Modifica dei galoppini di alcuni bracci tenditori per il comando dei gruppi accessori

INA 0055

Figura 1: Visione dettagliata dei galoppini della versione precedente (sinistra) e della nuova versione (destra)

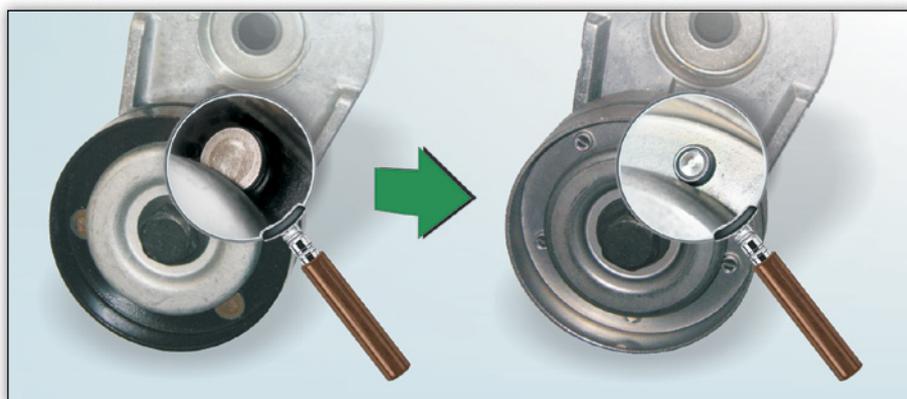
Le differenze sono, come mostrato in figura 1, da un lato il rivestimento (prima nero, ora metallizzato) e dall'altro il collegamento del galoppino con il braccio (prima fissato con rivetto, ora clinciato).

Nella fase transitoria può accadere che siano disponibili entrambe le varianti. Entrambe le versioni rispettano i requisiti tecnici e possono essere utilizzate senza limitazioni per i veicoli illustrati nei cataloghi.
